REPONSES AU RELEVÉ DES INSUFFISANCES DU
DOSSIER CAVE LA VIGNERONNE DU 17 OCTOBRE
2022

Les éléments du dossier ne sont pas suffisamment développés pour permettre d'apprécier correctement les principales caractéristiques du projet. En application de l'article R. 512-46-8 du code de l'environnement, il appartient donc au pétitionnaire de compléter son dossier avant d'envisager les consultations prévues aux articles R. 512-46-11 et suivants du code de l'environnement.

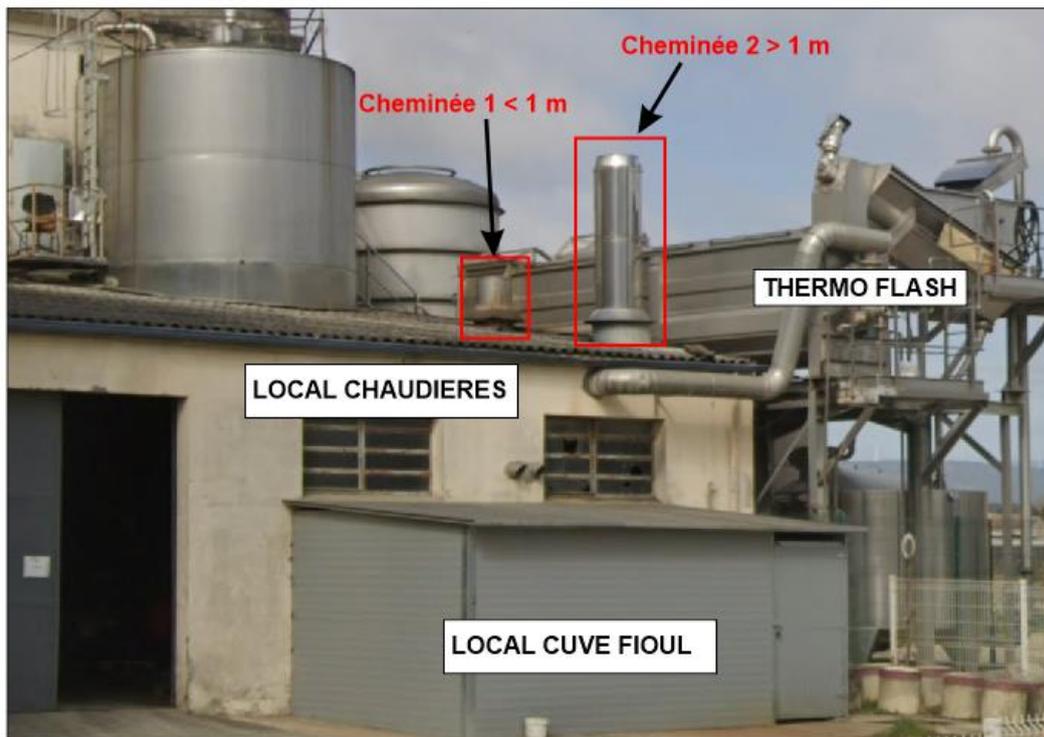
5. les installations électriques (art 16 p 43) et les équipements métalliques qui sont éludés en faisant simplement référence à la pj 15b relative au rapport de vérification APAVE et au certificat Q18. Or ceux-ci ci font état respectivement de 45 observations dont 37 récurrentes et de 8 remarques dont 4 déjà signalées avec la case « peut entraîner des risques d'incendie et d'explosion » cochée. Un plan d'action de mise en conformité des installations électriques doit être fourni.

La cave la Vigneronne a sollicité l'APAVE pour une intervention sur site pour procéder à la mission suivante : Vérification du maintien en état de conformité des installations électriques ERT. L'intervention est prévue le 25 Juillet 2023 et devra permettre la mise en place d'un plan d'action (voir en annexe 20 le courrier d'intervention).

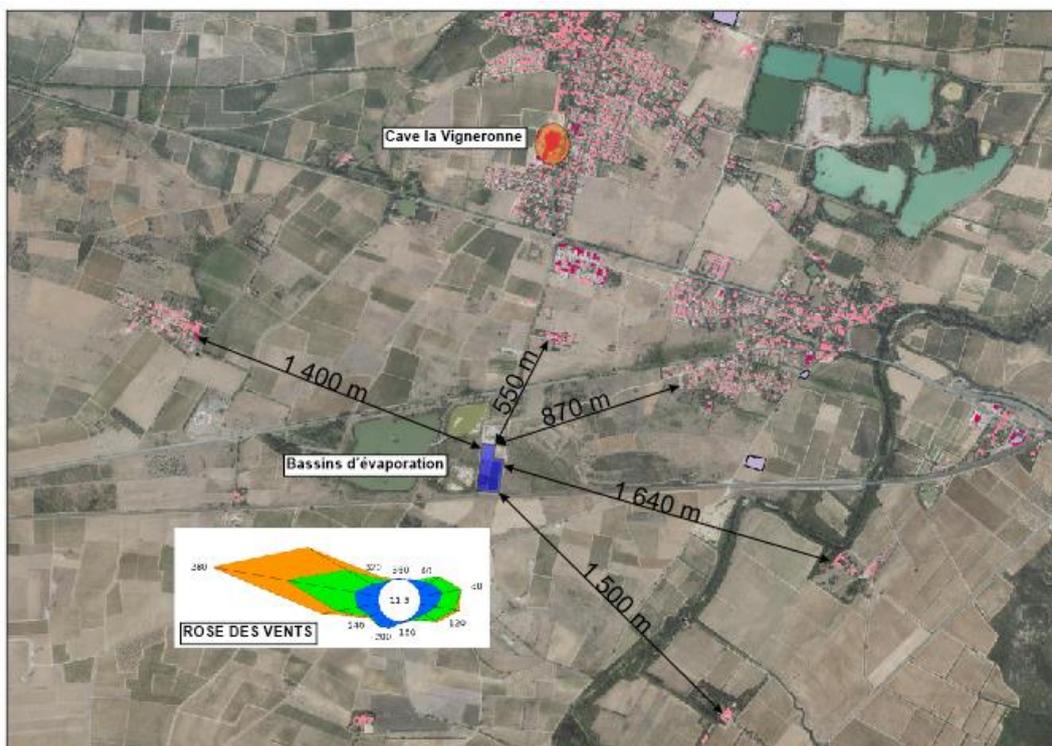
Concernant les nuisances olfactives, à ce jour, la cave n'a pas reçu de plaintes.

La gestion des nuisances olfactives s'effectue en premier lieu au niveau de la cave et de son poste de pré-traitement qui est équipé d'un dégrilleur rotatif. Ce poste de pré-traitement est régulièrement curé afin de limiter la présence de conditions anaérobies cause de nuisances olfactives.
